Mission régionale d'autorité environnementale

**Avis délibéré sur le projet de centrale
photovoltaïque au sol sur l'aérodrome de
Sedan – Douzy à Douzy (08)
porté par la SAS centrale photovoltaïque de l'aérodrome
de Sedan-Douzy**

n°MRAe 2023APGE70

Figure 5 – Extrait de la carte des hauteurs maximales atteintes sur le secteur d'étude pour un événement centennal

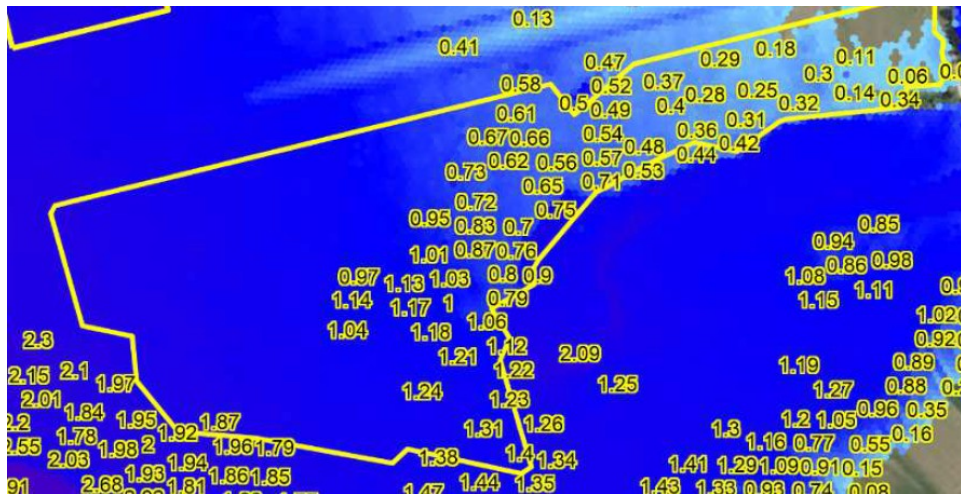
Cependant, la Ministre de la Transition écologique a répondu en 2021 dans le cadre des débats parlementaires à une question d'un sénateur portant sur la possibilité de réaliser des projets photovoltaïques dans les zones rouges des plans de prévention du risque inondation (PPRI). Cette réponse indiquait que les projets de centrales photovoltaïques au sol « *ne peuvent être envisagés que sous réserve que les panneaux soient implantés au-dessus des plus hautes eaux connues, que les installations (et les clôtures) permettent la transparence hydraulique et que leur ancrage au sol soit assuré. En effet, une centrale photovoltaïque au sol est un ouvrage qui peut modifier de façon significative les conditions d'écoulement d'une crue. De surcroît, une centrale photovoltaïque est vulnérable aux risques de submersion des panneaux et de leurs conséquences sur les installations, voire sur la sécurité des personnes. Enfin, l'étude d'impact, pour les projets d'une puissance supérieure à 250 kWc [seuil précédent de puissance réglementaire en 2021 pour réaliser une étude d'impact], dans le cadre de la demande d'autorisation environnementale doit démontrer que le projet respecte les grands principes de la prévention des risques d'inondation et en particulier que le projet n'est pas de nature à aggraver les risques encourus pour les enjeux du territoire en présence, que ça soit en amont ou en aval de l'installation. Cette étude permettra également d'analyser la vulnérabilité du projet par rapport aux crues. Le porteur devra également démontrer qu'aucune alternative n'est envisageable hors zone inondable. C'est pourquoi l'implantation de projets photovoltaïques au sol en zone inondable sera possible uniquement et de manière exceptionnelle en zone d'aléa faible ou moyen, c'est-à-dire moins de 1 mètre de hauteur d'eau pour la crue de référence, et en dehors de chenaux principaux d'écoulement (vitesses inférieures à 0,5 m/s)* »²².

Or la carte des hauteurs d'eau du dossier (cf. figure 5 du présent avis) montre clairement que celles-ci dépassent les 1 m dans toute la partie sud du projet.

Bien que la réponse de la Ministre n'ait pas de valeur réglementaire, les panneaux solaires ne devraient pas être installés dans cette partie du projet.

Elle recommande de choisir un autre site et, à défaut, de reconsidérer les caractéristiques du projet en implantant des panneaux seulement dans les zones de hauteur d'eau inférieure à 1 m et en dehors de chenaux principaux d'écoulement (vitesses inférieures à 0,5 m/s).
